## PRIMA LINEA TRANVIARIA DI BOLOGNA – LINEA ROSSA

Procedimento Unico di cui all'articolo 53 della Lr 24/2017 per l'approvazione del progetto definitivo comportante la localizzazione, apposizione di vincolo preordinato all'esproprio, dichiarazione di pubblica utilità e adeguamento della Tavola dei vincoli.

## **DICHIARAZIONE DI SINTESI DEGLI ESITI DI VALSAT (ex art. 18 - c. 5 - Lr 24/2017)**

### ***Ramo stradale di collegamento tra via Bragaglia e la rotatoria Benedetto Croce sul lato ovest della Tangenziale – Ramo Casalecchio, in corrispondenza della rampa di uscita dallo svincolo 2 della Tangenziale.***

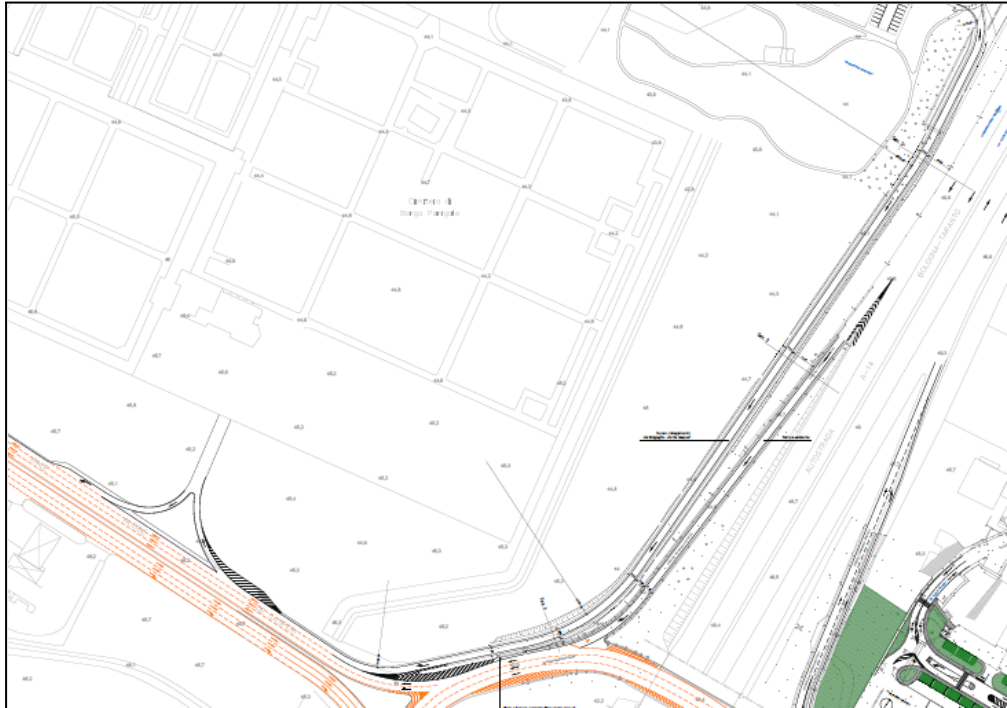
Tenuto conto delle valutazioni espresse nel parere di Autostrade per l'Italia Spa (protocollo ASPI/RM/2021/004049/EU 08/03/2021, acquisito al PG 110637/2021), è stata predisposta una nuova soluzione che modifica parzialmente l'assetto del ramo stradale in argomento. La nuova soluzione prevede che il tratto stradale in progetto si distacchi, a nord, dal medesimo punto dell'esistente via Bragaglia, ma prosegua posizionandosi a piedi del rilevato tangenziale/autostradale, senza interferire fisicamente e funzionalmente con la rampa di uscita dallo svincolo 2 della tangenziale. La nuova strada, anziché innestarsi direttamente sulla rotatoria Benedetto Croce affiancandosi alla rampa dell'Uscita 2 svolta verso ovest immettendosi direttamente su viale De Gasperi attraverso un'apposita corsia di accelerazione, ricavata utilizzando la corsia più esterna delle tre presenti su viale De Gasperi. La strada in progetto, che avrà un ruolo esclusivamente di connessione tra la rete urbana locale e l'asse principale est-ovest costituito da viale De Gasperi e da viale Togliatti, impegna quindi la fascia di rispetto autostradale per evitare di impattare in modo non sostenibile con l'area a parco pubblico posta a sud di via Bragaglia e, in particolare, per non compromettere l'area verde che separa la zona residenziale dalla Tangenziale. L'immissione su viale de Gasperi è stata invece studiata tenendo conto dei vincoli presenti, costituiti dall'accesso all'Impianto Crematorio presso il Cimitero di Borgo Panigale e dalla presenza di uno scolo idraulico. Per la parte nord, che interessa aree di proprietà autostradale si dà atto che l'utilizzo delle stesse dovrà essere regolato da apposita convenzione tra le Parti da sottoporre all'approvazione del Ministero in qualità di concedente.

### ***Ramo stradale di collegamento tra via Caduti di Amola e la rotatoria Benedetto Croce sul lato est della Tangenziale – Ramo Casalecchio, in corrispondenza della rampa di ingresso allo svincolo 2 della Tangenziale.***

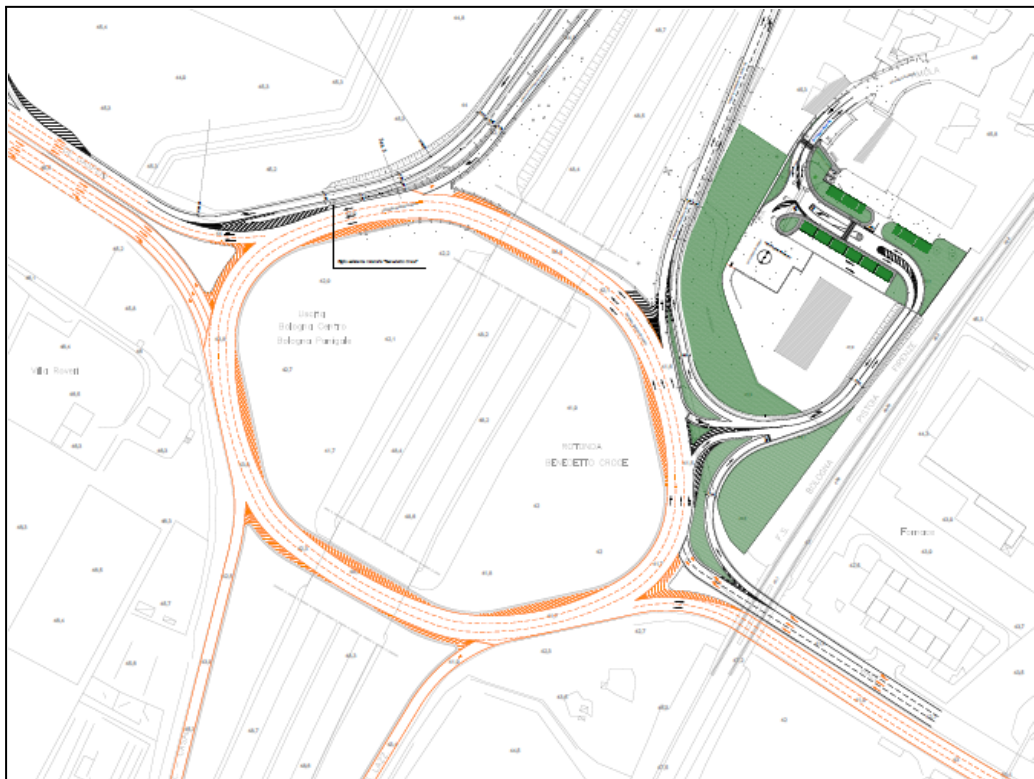
Anche per questo nuovo tratto di viabilità si è tenuto conto delle osservazioni e delle indicazioni riportate nel parere di Autostrade per l'Italia, oltre alle osservazioni presentate dalle due proprietà private interessate da espropri per la realizzazione dell'opera. La nuova soluzione, pur garantendo le medesime funzionalità e il collegamento tra la strada comunale via Caduti di Amola e la

rotatoria Benedetto Croce, anch'essa comunale, consente di evitare le problematiche evidenziate nel parere. Il tracciato del nuovo ramo stradale

resterà al di fuori della fascia di rispetto autostradale, se non per la parte terminale relativa al tratto di accesso alla tangenziale, sfruttando il corridoio presente sul lato opposto alla Tangenziale, tra il fabbricato esistente e il rilevato ferroviario. Inoltre non verrà più realizzata la rotatoria (R1) ed è stata rivista la

connessione tra la nuova strada e la rotatoria Benedetto Croce: a questo proposito per limitare i flussi di traffico che possono potenzialmente interferire con la circolazione in rotatoria sono stati previsti due appositi “shunt”, il primo per consentire ai veicoli provenienti da est, tramite viale Togliatti, di immettersi sulla nuova strada senza entrare in rotatoria, il secondo per consentire ai veicoli che escono dalla nuova strada e che intendono immettersi in Tangenziale di confluire direttamente sulla rampa di ingresso allo Svincolo 2 della Tangenziale stessa.
